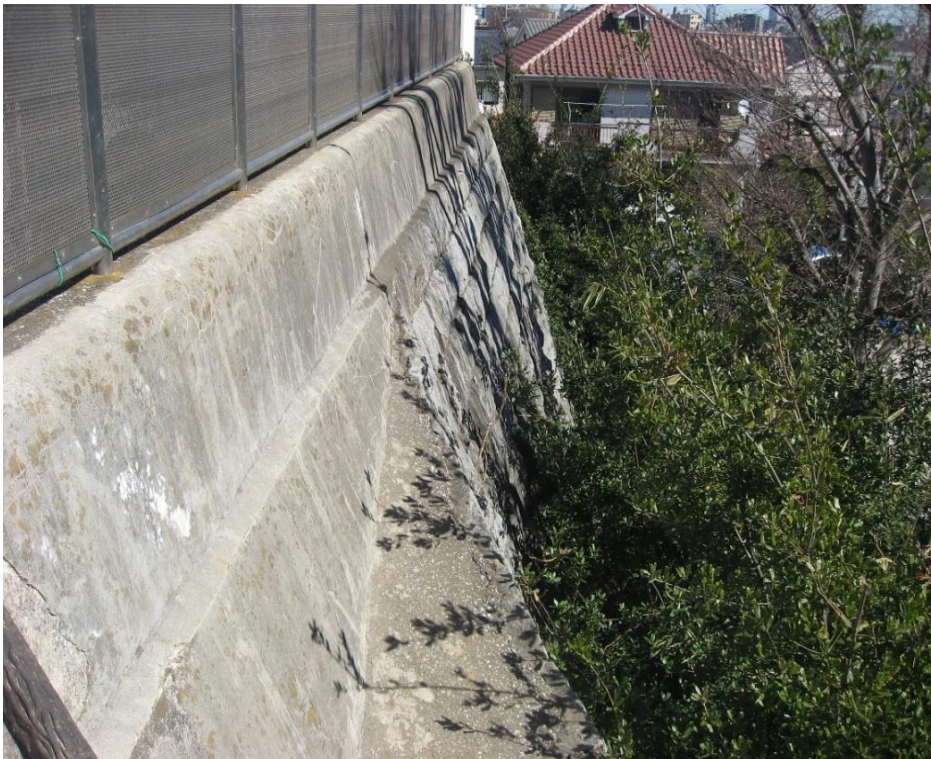
Aについて

擁壁について目視にて調査を行い、亀裂及び浮き等は見受けられない。(隣地公園部の擁壁に浮きが見受けられる)

Bについて

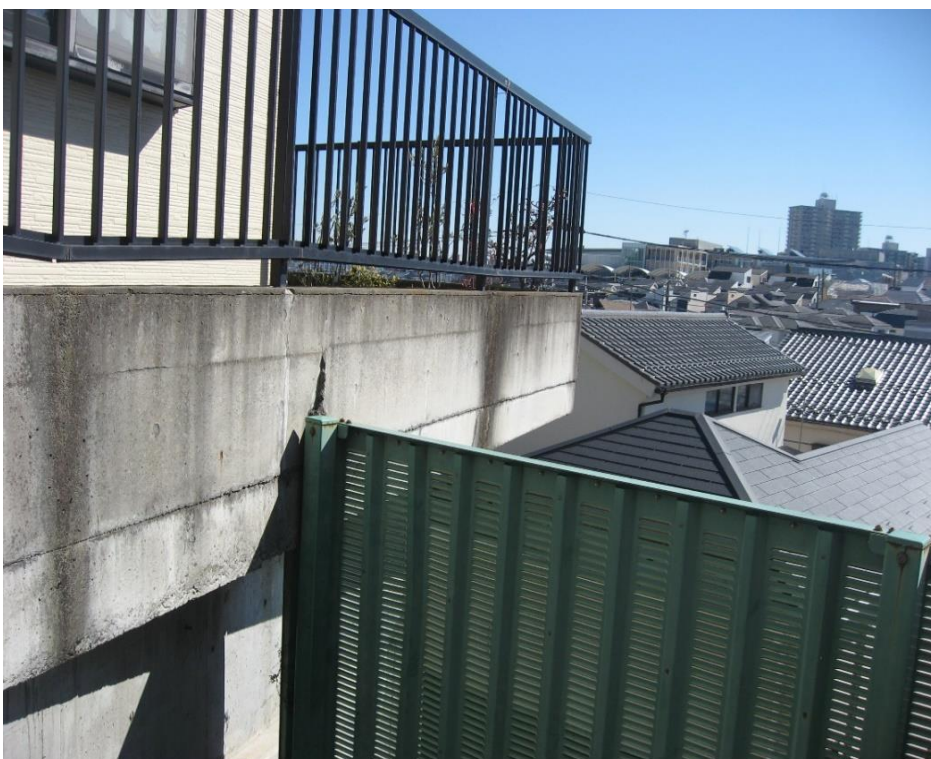
擁壁について目視にて調査を行い、亀裂及び浮き等は見受けられない。

Cについて

隣地境界において越境している可能性があるため、測量調査が必要である。

Dについて

東側キュービクル廻りにフェンスが追加設置されている。

Eについて

避難すべり台が追加設置されている。

Fについて

避難すべり台の追加設置に伴いサッシ形状を変更している。

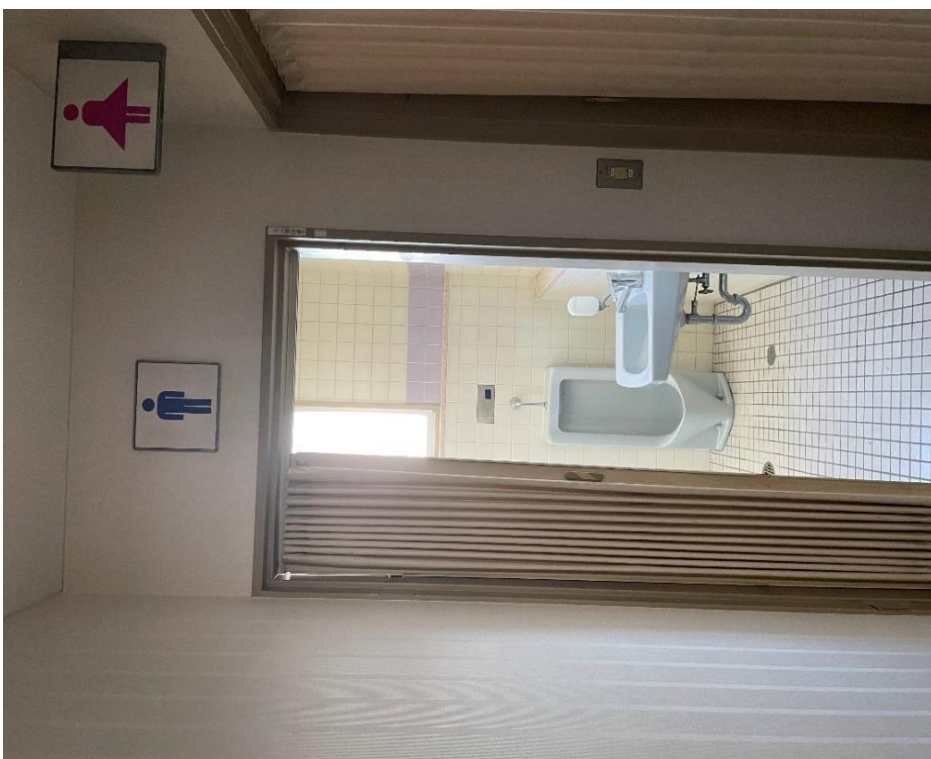
Gについて

2階教室とスタッフルームとの間仕切壁の位置に相違がある。教室部分の面積が大きくなっているが有効採光面積は確保されていると思われる。

Hについて

2階男子便所のレイアウトを変更している。
(小便器:3, 大便器:1)

Iについて

2階便所の入口が、男子、女子ともに開き戸からアコーディオンカーテンに変更している。

2について

1階多目的室、和室及び2階集会室と廊下で段差が生じており、解消する必要がある。

3について

多目的トイレとして有効の大きさ、オストメイトの必要性(現状無し)について確認が必要である。

7について

追加設置されている避難すべり台への経路において段差が生じており志村消防署との協議を行う必要がある。

8について

避難経路において管理扉(W=750)があり南京錠鍵付となっており、避難上支障が生じている。
